ALPS処理水希釈放出設備及び関連施設の新設について

2022年1月11日

1. ALPS処理水の海洋放出設備の申請内容等に係る主要な論点 (※) に対する回答

※ALPS処理水審査会合（第3回）資料1-2

特定原子力施設の全体工程及び全体のリスク低減

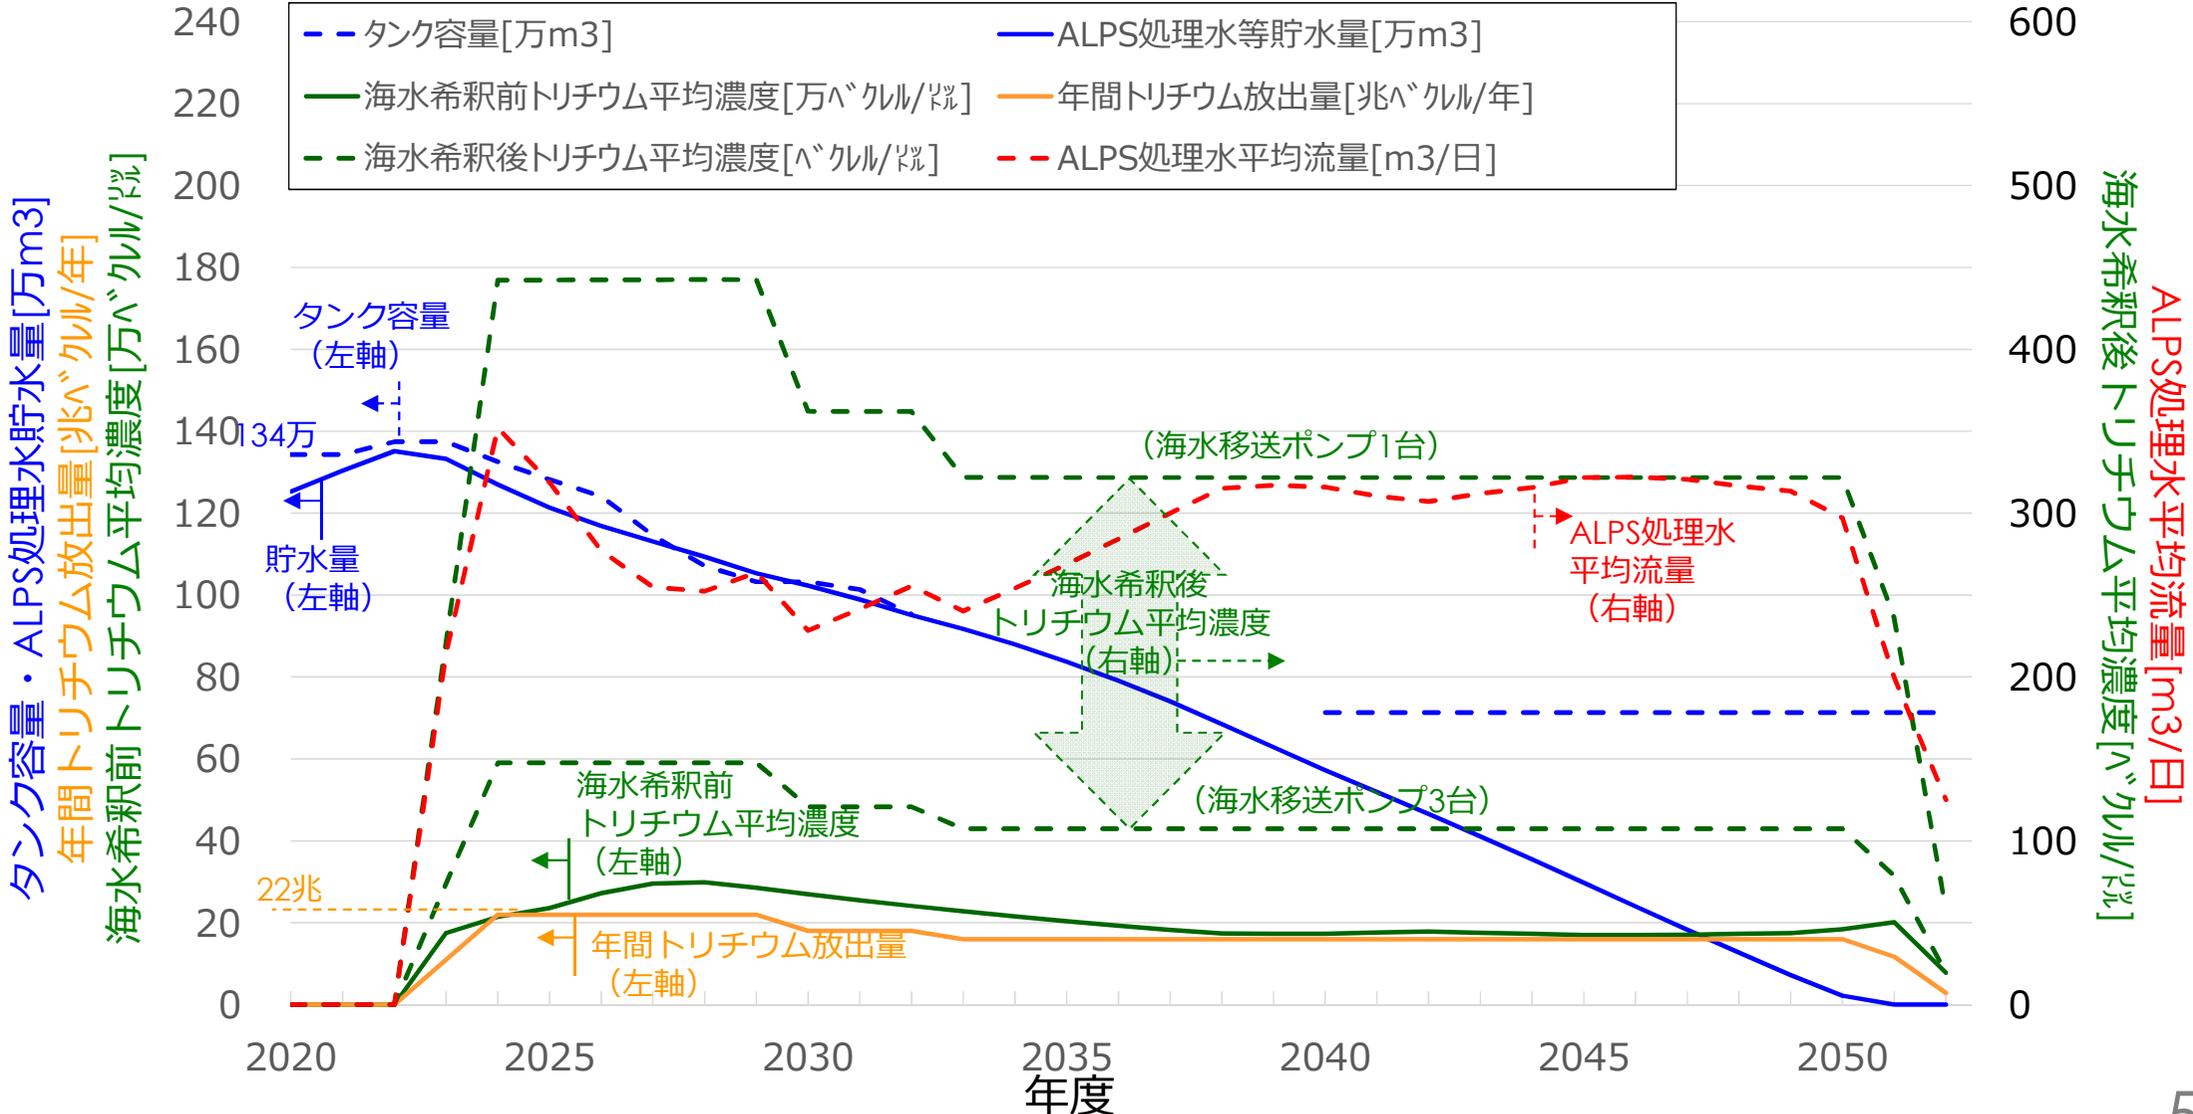
特定原子力施設の全体工程におけるALPS処理水の海洋放出の位置付け及び特定原子力施設全体のリスク低減において期待される海洋放出設備の役割を説明すること。

- 当社は、最新の中長期ロードマップに沿って、特定原子力施設全体のリスクの低減や最適化を図ることとしている。（実施計画 I -1全体工程）
- 特定原子力施設における主なリスクである、燃料デブリや使用済燃料の取り出しといった廃炉作業を安全かつ着実に進めていくためには、廃炉作業に係る人員や福島第一原子力発電所内の敷地などのリソースを有効に活用していく必要がある。
- ALPS処理水希釈放出設備及び関連施設を設置し、タンクに貯留されているALPS処理水を放出することにより、これらの廃炉作業を計画的に実施するための敷地を確保することが可能となり、中長期ロードマップの達成に寄与する。（スライド4～6 参照）
- また、ALPS処理水等を保管する発電所敷地内のタンクについては、漏えいの有無を継続的に監視し、将来の自然災害等に備えて適切に保守管理しているが、ALPS処理水希釈放出設備及び関連施設を設置し、タンクに貯留されている水量を減らすことにより、タンクの保守管理に係るリソースを、燃料デブリや使用済燃料の取り出しといった、相対的に高いリスクの低減に有効活用することが可能となる。

⑥不具合の発生時における設備の設計の妥当性評価

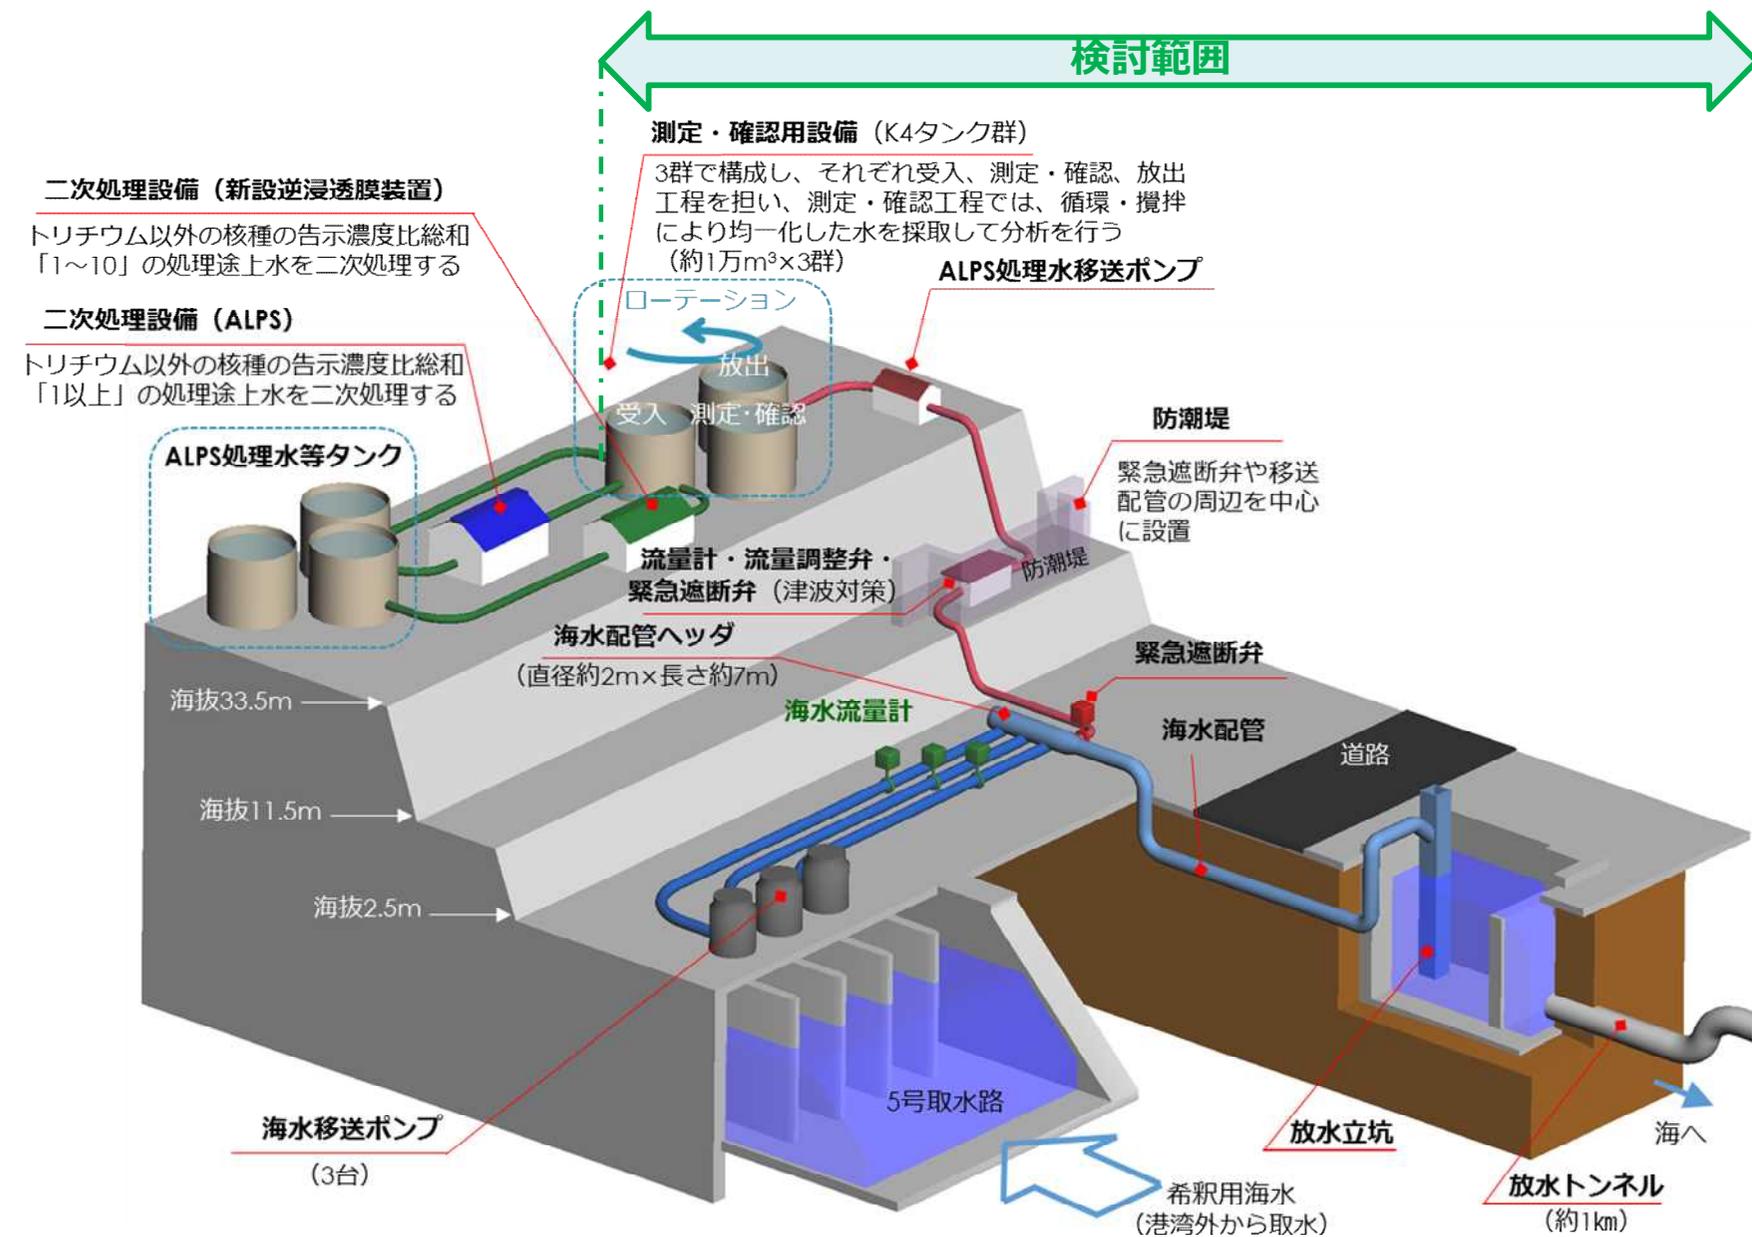
- ALPS処理水の海洋放出時に機器の故障等により異常が生じ、意図しない形でALPS処理水が海洋へ放出される事象（以下「異常事象」という。）が発生した場合において、当該事象に対処するために必要な設備、体制及び手順を説明するとともに、これらによる対策を講じた場合の放出量を評価すること。
- 上記の評価に当たっては、ALPS処理水の放出量の観点で最も厳しい異常事象を選定し、その解析においては、結果が最も厳しくなるような機器の単一故障等を仮定すること。
